BOLETIM TÉCNICO DPAT 58/03 – MOTOR M85/M90/M93

ASSUNTO: MOTOR DE PARTIDA – (PRESTOLITE)

(MOTORES AGRALE MODELOS M85, M90 e M93 COM PARTIDA ELÉTRICA)

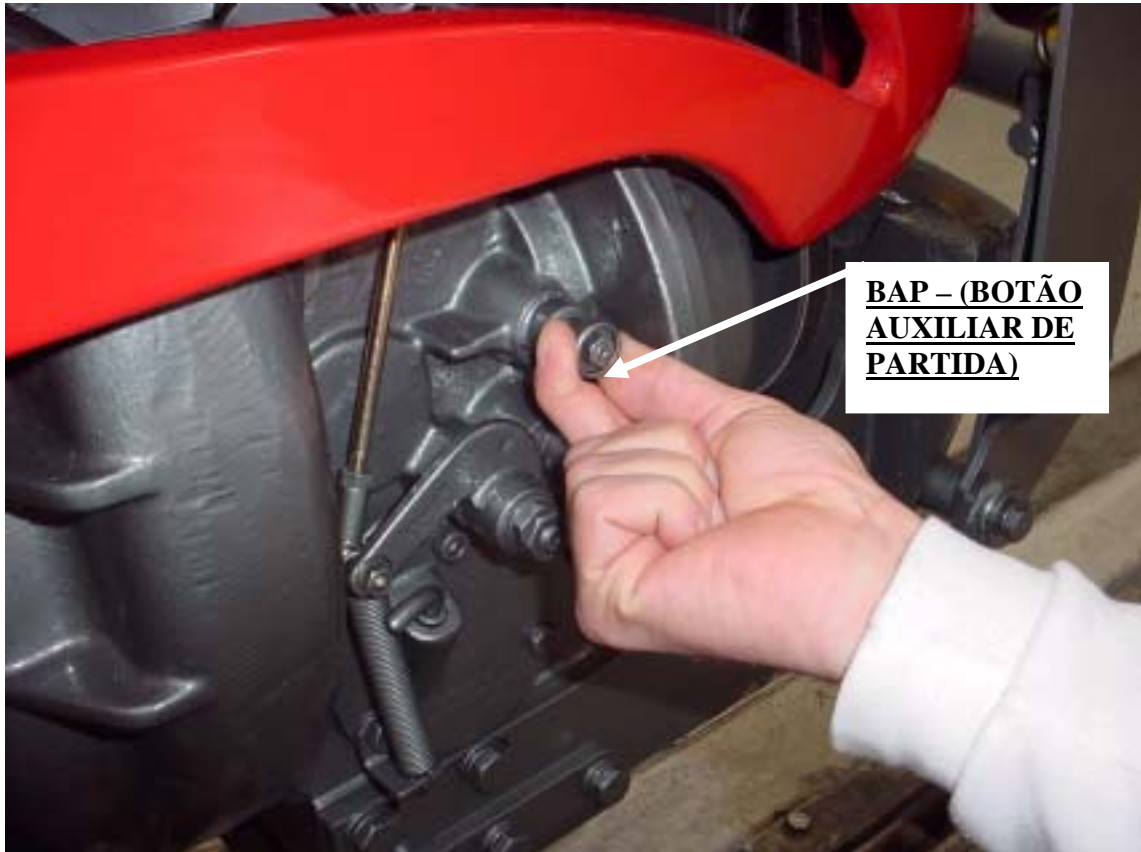
Pelo presente, informamos que os motores Agrale Modelos M85, M90 e M93 (inclusive os motores que equipam os Tratores da linha 4100, e 4100.4) com partida elétrica, tiveram o seu motor de partida 7106.010.078.00.2 (BOSCH) substituído pelo 7010.010.008.00.3 (PRESTOLITE).

ITEM RETIRADO:

- ◆ 7106.010.078.00.2 – MOTOR DE PARTIDA (BOSCH) - (01 peça)

ITEM ACRESCENTADO:

- ◆ 7010.010.008.00.3 – MOTOR DE PARTIDA (PRESTOLITE) - (01 peça)

MOTIVO: Opção de fornecimento, pois a BOSCH retirou este componente de sua linha de fabricação.

- Os sistemas, novo e antigo são intercambiáveis;
- O sistema antigo não permanecerá para reposição.

- Modificação efetuada a partir do **Trator Agrale 4100**, chassi n* AO306793.
- Modificação efetuada a partir dos motores: **M85**: n* C30077
M90: n* D30114
M93: n* E30259
